柏崎刈羽原子力発電所第7号機 工事計画審査資料	
資料番号	KK7補足-028-10-34
提出年月日	2020年6月25日

機器・配管系の設備の既工認からの構造変更について

添付-1 構造変更した設備の変更点の概要

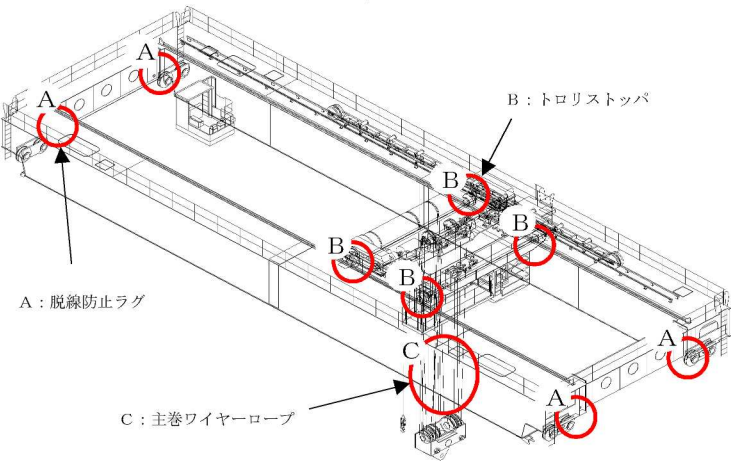
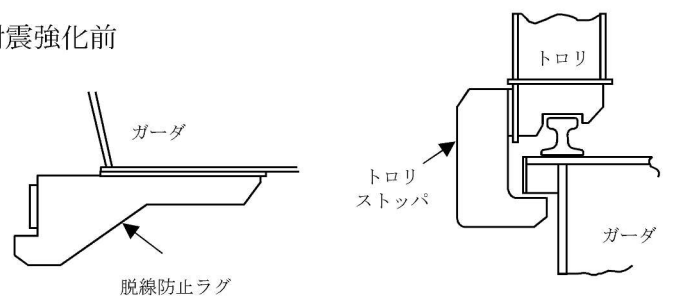
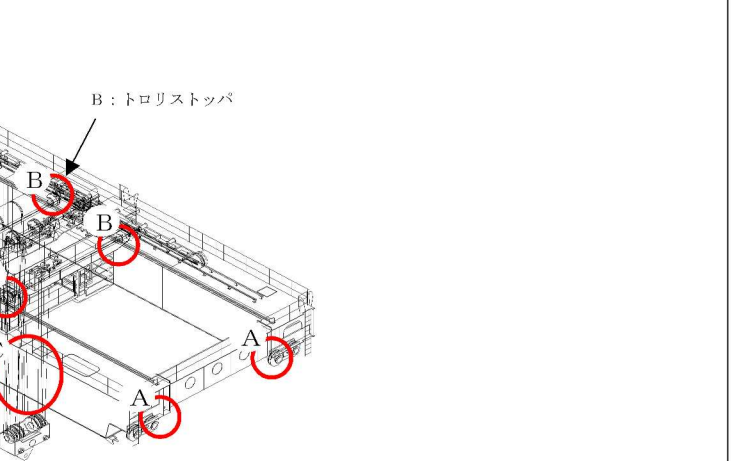
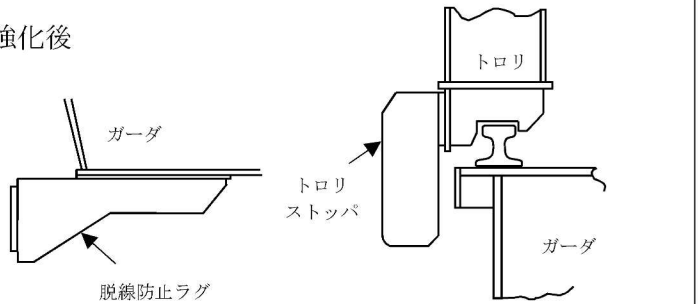
変更前	変更後	備考
 <p>A : 脱線防止ラグ</p> <p>B : トロリストoppa</p> <p>C : 主巻ワイヤーロープ</p> <p>耐震強化前</p>  <p>ガーダ</p> <p>トロリ</p> <p>トロリストoppa</p> <p>ガーダ</p> <p>脱線防止ラグ</p> <p>A : 脱線防止ラグの形状</p> <p>B : トロリストoppaの形状</p> <p>C : ワイヤーロープ種類</p>	 <p>B : トロリストoppa</p> <p>A : 脱線防止ラグ</p> <p>C : 主巻ワイヤーロープ</p> <p>耐震強化後</p>  <p>ガーダ</p> <p>トロリ</p> <p>トロリストoppa</p> <p>ガーダ</p> <p>脱線防止ラグ</p> <p>A : 脱線防止ラグの形状</p> <p>B : トロリストoppaの形状</p> <p>C : ワイヤーロープ種類</p>	<p>脱線防止ラグおよびトロリストoppaの形状を変更。</p> <p>主巻ワイヤーロープの種類を変更。</p>

原子炉補機冷却水系熱交換器の耐震強化による変更点

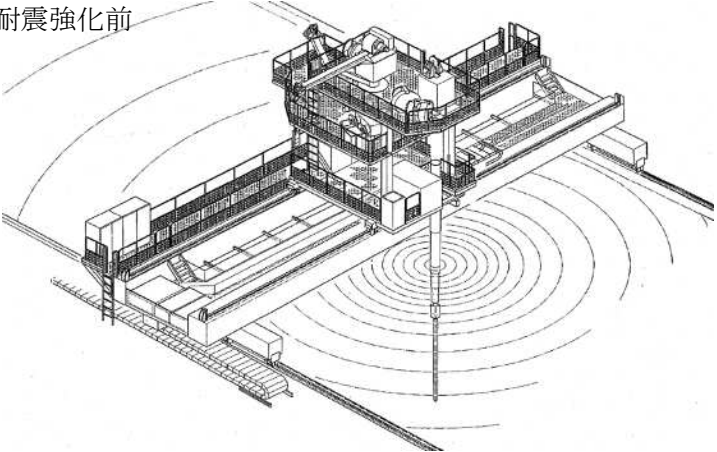
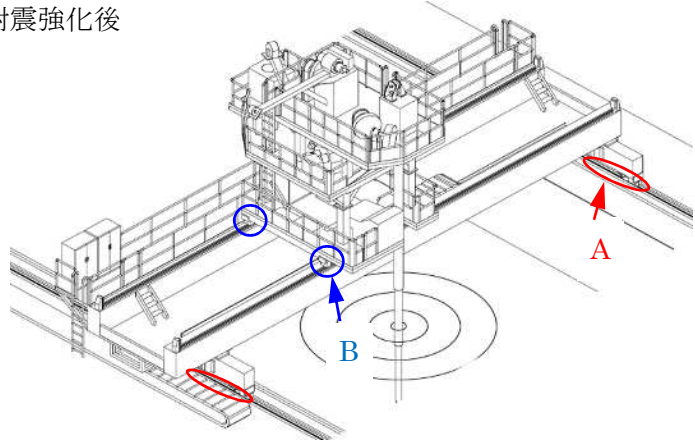
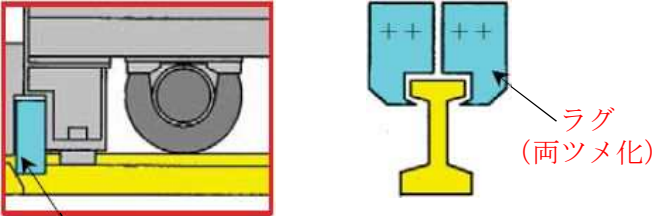
変 更 前	変 更 後	備 考
<p>耐震強化サポート追設前</p> 	<p>耐震強化サポート追設後</p> <p>G-G</p>  <p>鉛直荷重伝達板</p> <p>(A), (B), (D), (E) (C)</p>	<p>耐震強化サポートを追設。</p>
 <p>耐震強化サポート</p> <p>アンカボルト (ケミカルアンカ)</p> <p>G-G</p>	 <p>(F)</p>

燃料取替機の耐震強化による変更点

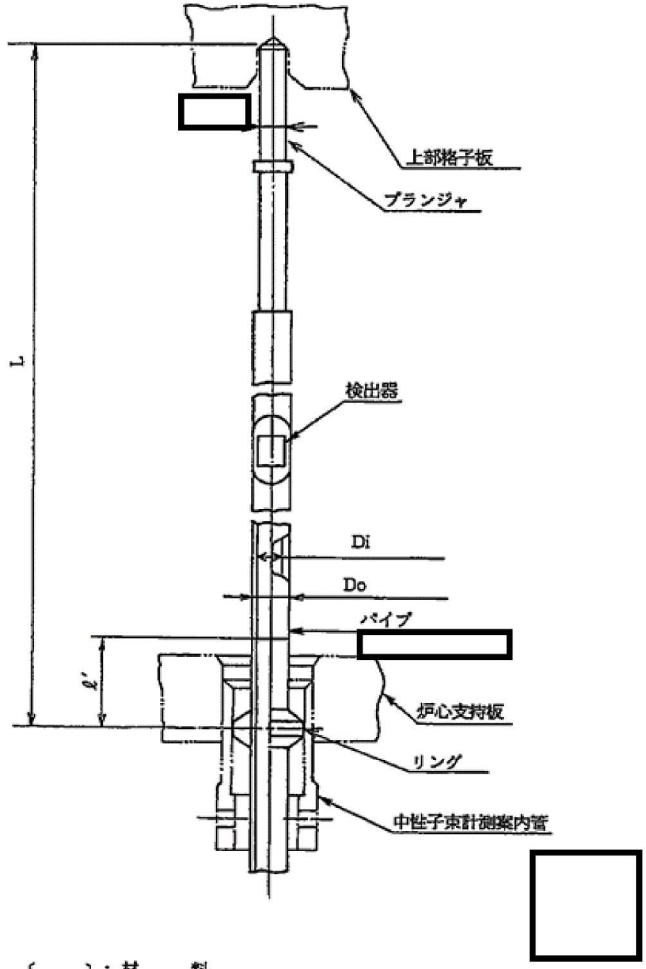
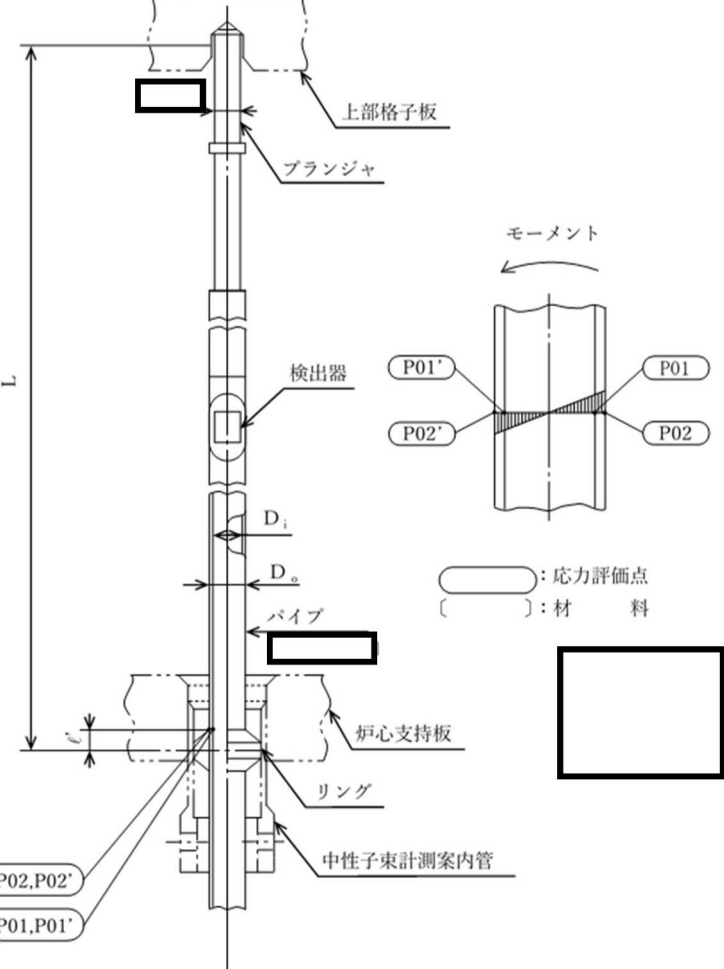
変更前	変更後	備考
<p>耐震強化前</p>  <p>ブリッジ脱線防止ラグ部</p> 	<p>耐震強化後</p>  <p>A : ブリッジ脱線防止ラグ部</p>  <p>B : トロリ脱線防止ラグ部</p>  <p>トロリ脱線防止ラグ</p> <p>断面図</p> <p>ラグ (両ツメ化)</p>	<p>脱線防止ラグの追加・変更。</p>
<p>A : ブリッジ脱線防止ラグの追加・変更： 片側 4 箇所→6 箇所，増厚及び両ツメ化</p> <p>B : トロリ脱線防止ラグの追加・変更： 増厚及び両ツメ化</p>

軽油タンクの飛来物対策による構造変更点

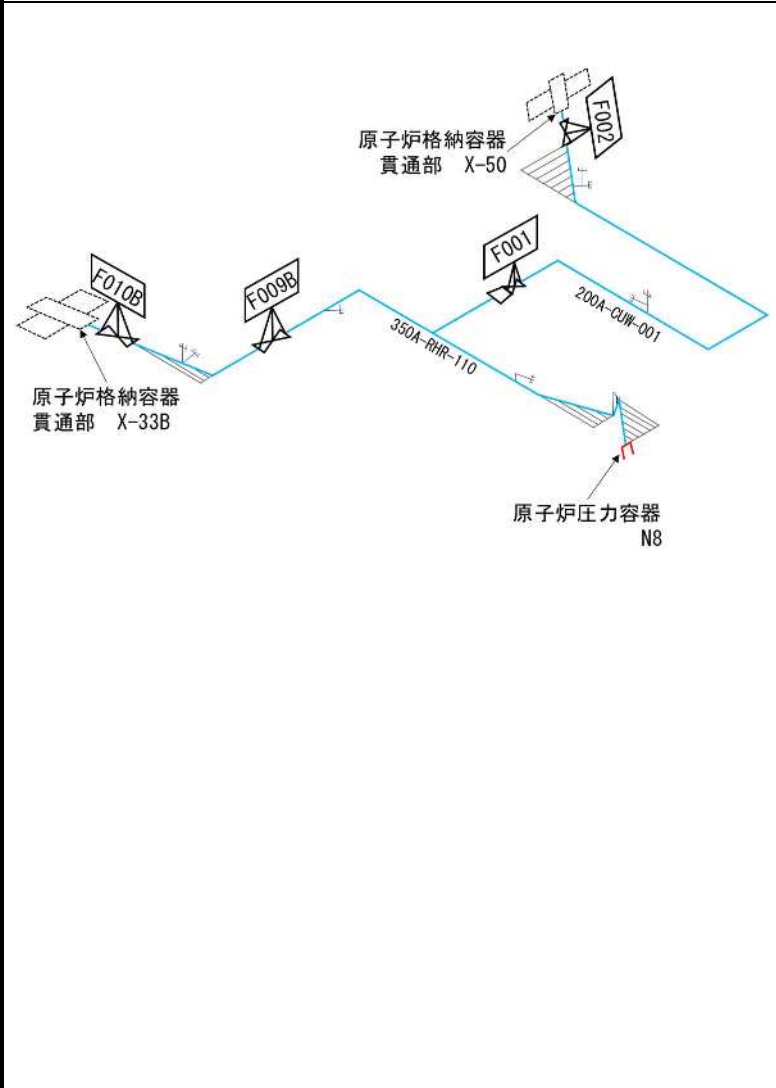
変 更 前			変 更 後			備 考														
<table border="1" style="width: 100%; border-collapse: collapse;"> <thead> <tr> <th style="width: 25%;">名称</th> <th style="width: 25%;">寸法</th> <th style="width: 25%;">材料</th> <th style="width: 25%;"></th> <th style="width: 25%;"></th> <th style="width: 25%;"></th> <th style="width: 25%;"></th> </tr> </thead> <tbody> <tr> <td>胴板</td> <td style="border: 2px solid black;"></td> <td style="border: 2px solid black;"></td> <td>胴板</td> <td style="border: 2px solid black;"></td> <td style="border: 2px solid black;"></td> <td></td> </tr> </tbody> </table>							名称	寸法	材料					胴板			胴板			
名称	寸法	材料																		
胴板			胴板																	
<p>寸法 (単位 : mm)</p>																				
<p>寸法 (単位 : mm)</p>																				
						<p>胴板の厚さを変更。</p>
